Bebauungsplan „Blaubeurer-Tor-Tunnel und Umbau Blaubeurer-Tor-Kreisel“

Abwägung der eingegangenen Stellungnahmen im Rahmen der frühzeitigen Öffentlichkeitsbeteiligung und frühzeitigen Beteiligung der Behörden und sonstigen Träger öffentlicher Belange

Anlage:
Bestandsplan

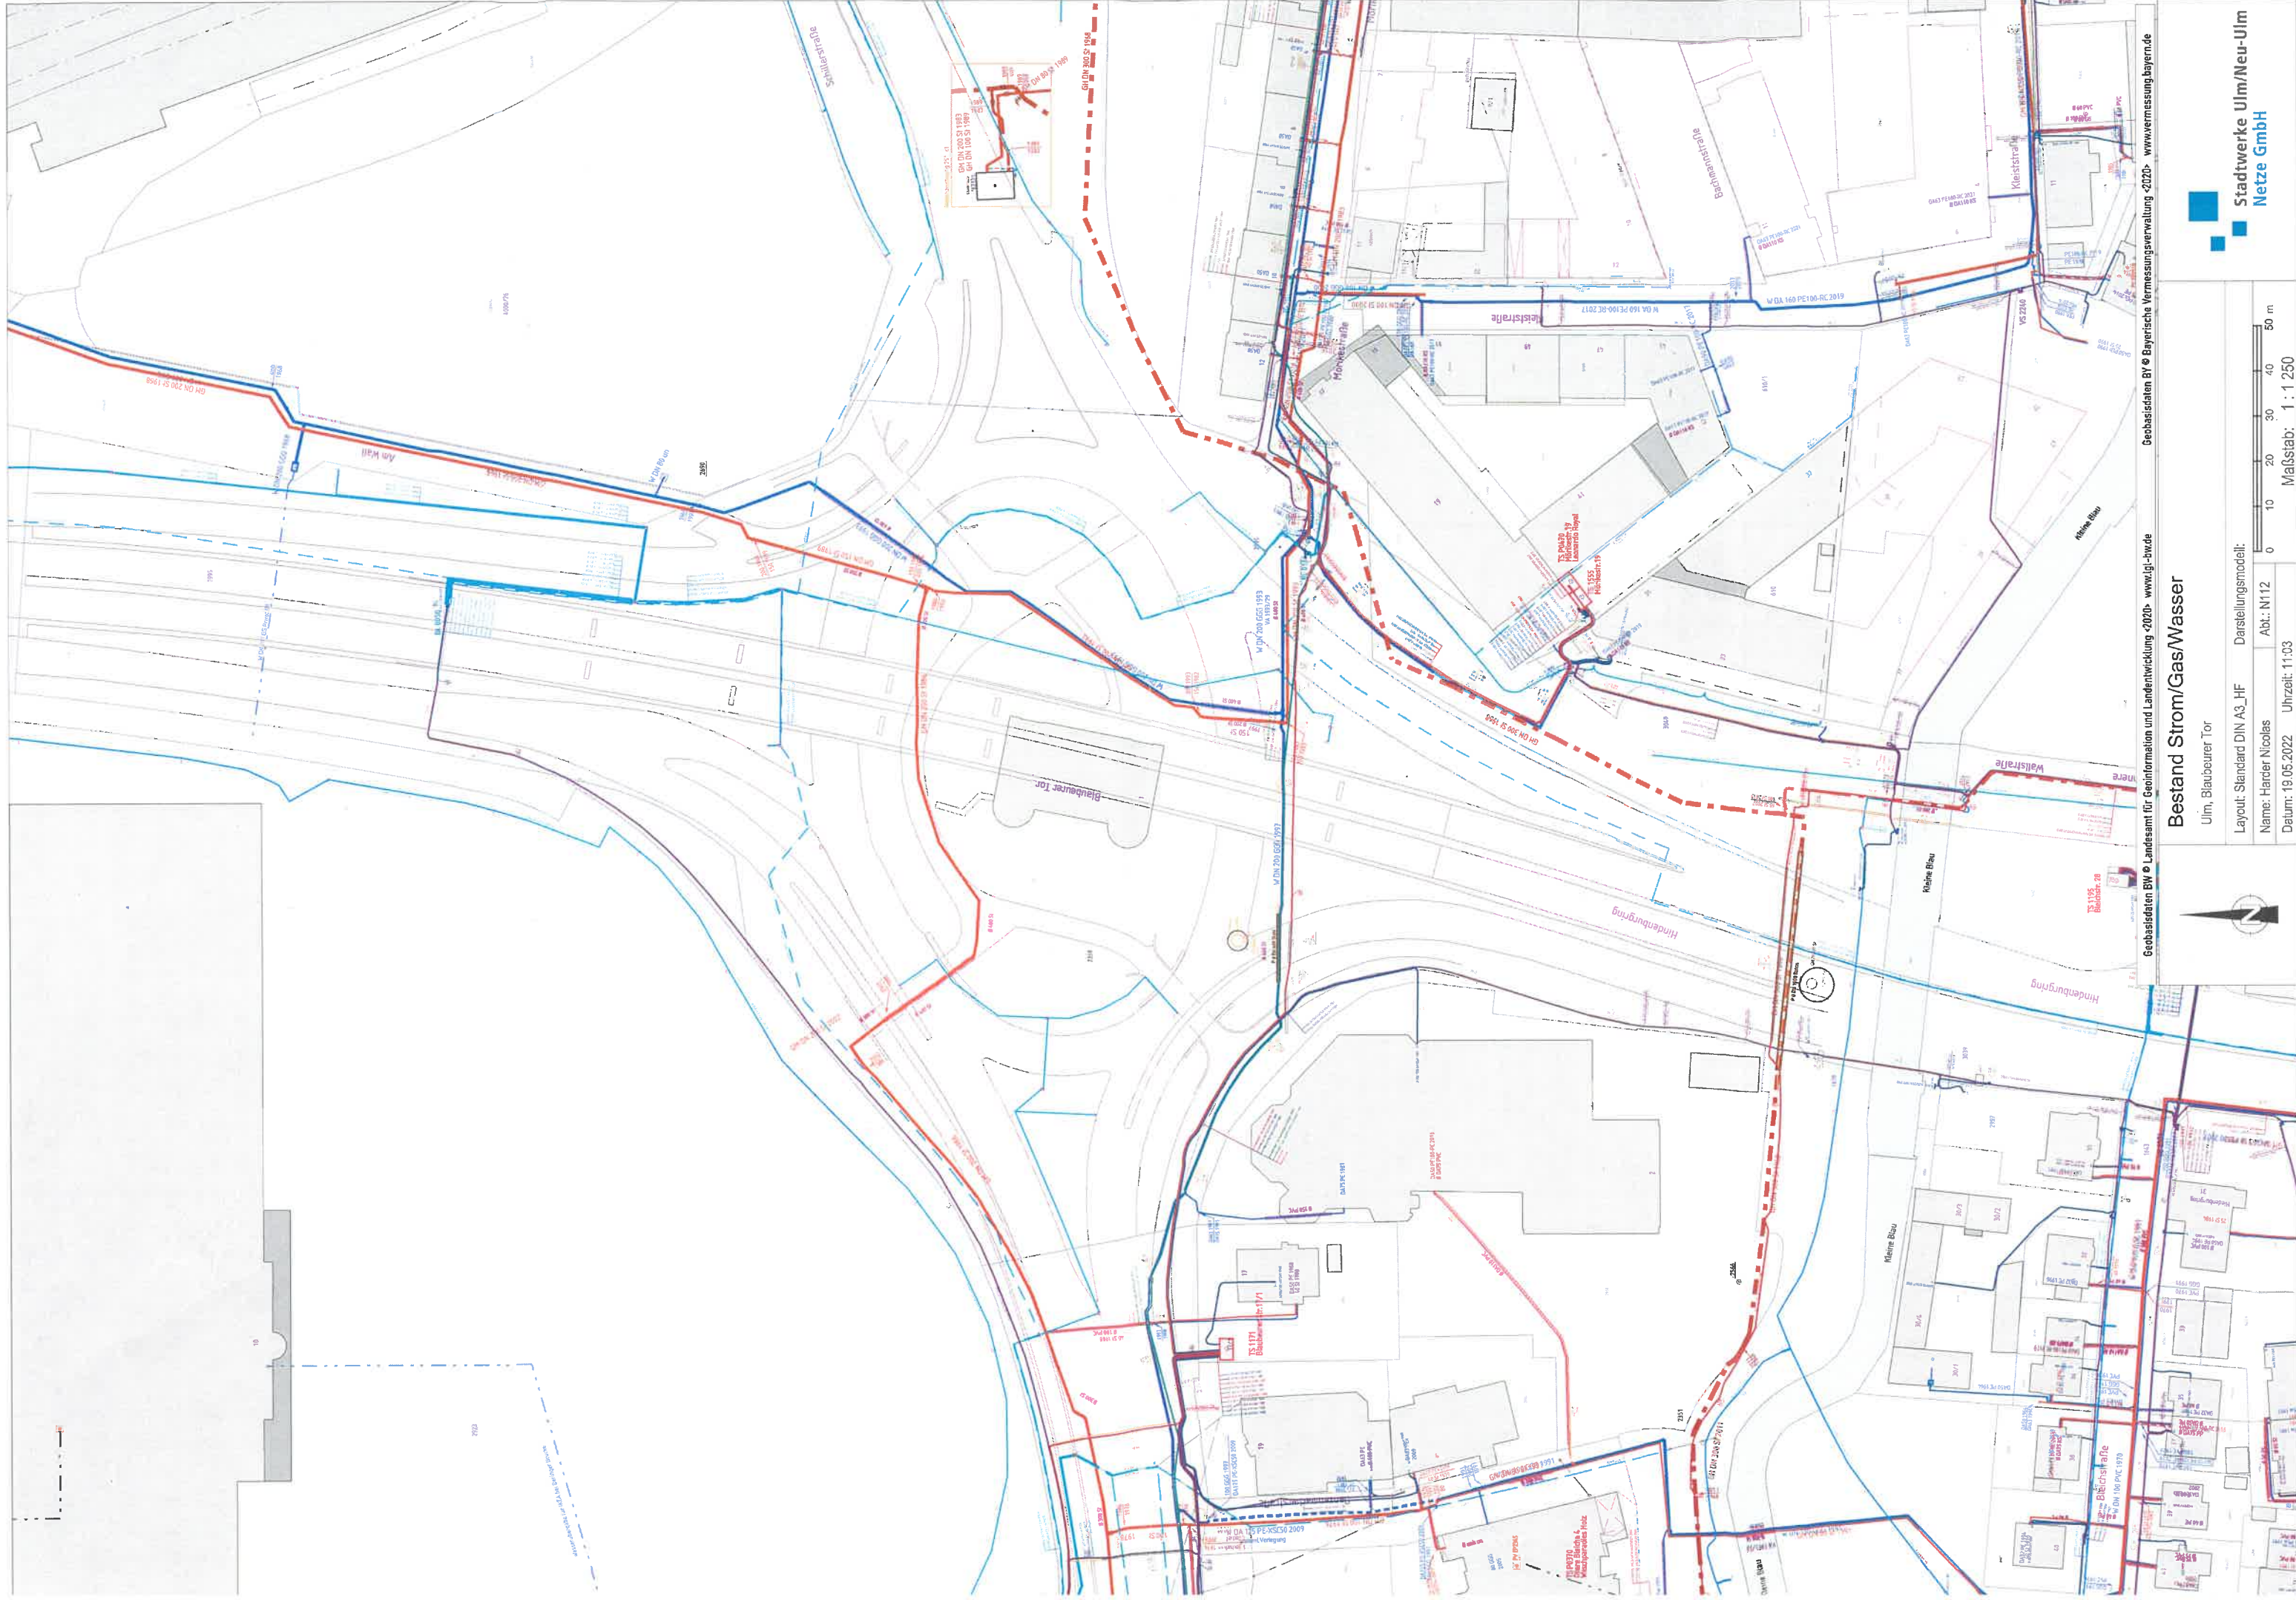
Allerdings möchten wir Ihnen mitteilen, dass innerhalb der Flächen des Bebauungsplans Versorgungsleitungen der Stadtwerke Ulm/Neu-Ulm Netze GmbH für Strom, Glasfaser, Wasser und Erdgas, sowie Beleuchtungskabel der Stadt Ulm verlaufen. Diese Leitungen müssen im Zuge der Maßnahme zur Baufeldfreimachung umverlegt werden. Dazu befinden sich die Stadtwerke Ulm/Neu-Ulm Netze GmbH bereits in Abstimmung mit der Stadt Ulm.

Wir bitten Sie dies bei Ihren weiteren Planungen zu berücksichtigen. Um weitere Abstimmung und Einbeziehung der Stadtwerke Ulm/Neu-Ulm Netze GmbH in weitere Schritte Ihrer Planungen möchten wir Sie hiermit bitten.

ein freier Luftraum von mindestens 9 m zu gewährleisten Fuhrpark und Betriebe (Abt IV): keine Einwände	
<u>Stadtwerke Ulm/Neu-Ulm Netze GmbH (SWU), Schreiben vom 19.05.2022 (Anlage 7.7)</u> der Bebauungsplan wurde von der Stadtwerke Ulm/Neu-Ulm Netze GmbH auf eigene Belange untersucht. Im Grundsatz bestehen keine Einwände gegen die Bebauung von Seiten der Stadtwerke Ulm/Neu-Ulm Netze GmbH. Allerdings möchten wir Ihnen mitteilen, dass innerhalb der Flächen des Bebauungsplans Versorgungsleitungen der Stadtwerke Ulm/Neu-Ulm Netze GmbH für Strom, Glasfaser, Wasser und Erdgas, sowie Beleuchtungskabel der Stadt Ulm verlaufen. Diese Leitungen müssen im Zuge der Maßnahme zur Baufeldfreimachung umverlegt werden. Dazu befinden sich die Stadtwerke Ulm/Neu-Ulm Netze GmbH bereits in Abstimmung mit der Stadt Ulm. Wir bitten Sie dies bei Ihren weiteren Planungen zu berücksichtigen. Um weitere Abstimmung und Einbeziehung der Stadtwerke Ulm/Neu-Ulm Netze GmbH in weitere Schritte Ihrer Planungen möchten wir Sie hiermit bitten.	Die Stellungnahme wird zur Kenntnis genommen. Der Stadt ist der Sachverhalt bekannt. Die enge Abstimmung zur Leitungscoordination wird in Rahmen der weiteren Planungen stattfinden.

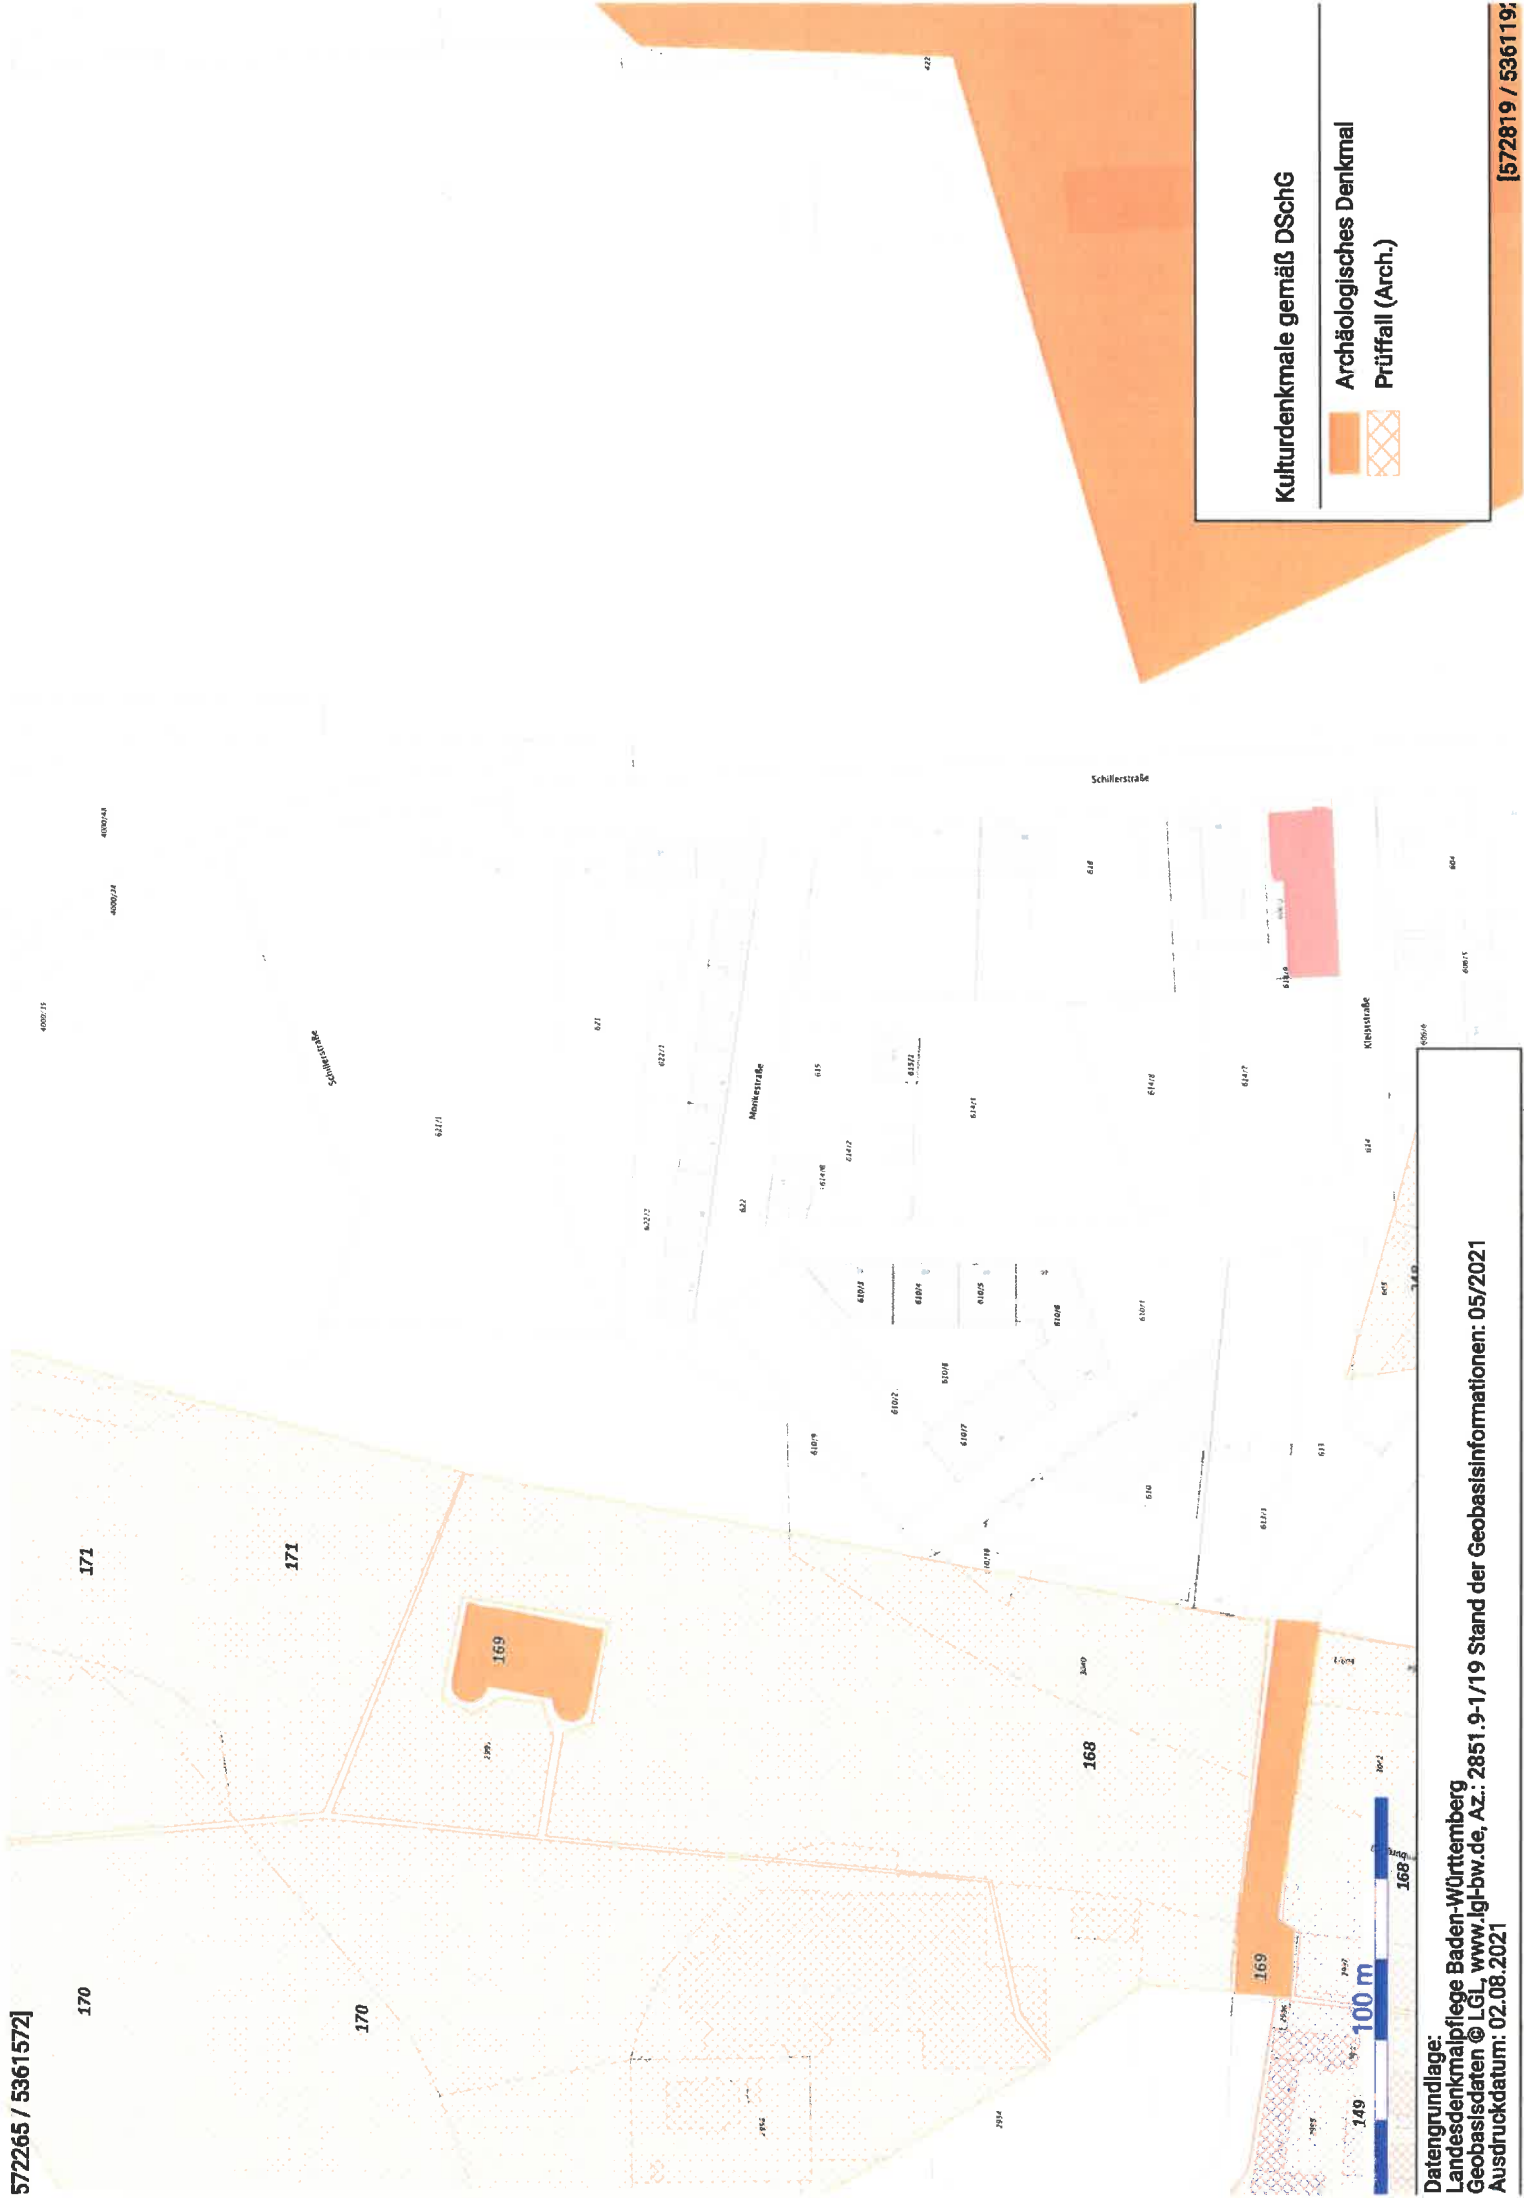
Dabei handelt es sich insbesondere bei den Archäologischen Kulturdenkmälen gemäß § 2 DSchG, um Objekte, deren Erhalt grundsätzlich anzustreben ist. Für die als Prüffallflächen ausgewiesenen archäologische Verdachtsfläche muss der Denkmalbestand im Einzelfall noch geprüft werden. Durch den östlichen Verlauf der in der Machbarkeitsstudie vorgestellten Tunnelführung beschränken sich die Eingriffe in die Randbereiche der inneren Befestigungsrelikte. Trotzdem muss vereinzelt mit erhaltenen tiefer gegründeten Überresten der abgebrochenen Gebäude in Form von hölzernen Substruktionen oder partiell auch Fundamentresten gerechnet werden, diese im Vorfeld zu sondieren und ggf. archäologisch zu untersuchen wären.

Ebenso könnten tiefe Bodeneingriffe Torf- und Auesedimente des Blautals betreffen, in diesen Bereichen könnten prähistorische Siedlungsreste erhalten sein, was durch Voruntersuchungen zu klären wäre.

Aufgrund der starken Überprägung des Areals würden grundsätzliche Bedenken von Seiten der archäologischen Denkmalpflege jedoch zurückgestellt werden. Flächige Baumaßnahmen in bislang nicht tief greifend gestörten Arealen bedürfen allerdings der denkmalschutzrechtlichen Genehmigung. Kann der Erhalt von Kulturdenkmälen im Rahmen einer Abwägung konkurrierender Belange nicht erreicht werden, können wissenschaftliche Dokumentationen oder Grabungen (gegebenenfalls zu Lasten und auf Kosten von Investoren) notwendig werden. Im Einzelfall kann eine abschließende Stellungnahme allerdings erst anhand ergänzender Materialien erfolgen, aus denen neben relevanten Daten zum Planvorhaben die vorhandenen Störungsflächen und archäologischen Fehlstellen in einem Plan ersichtlich werden.
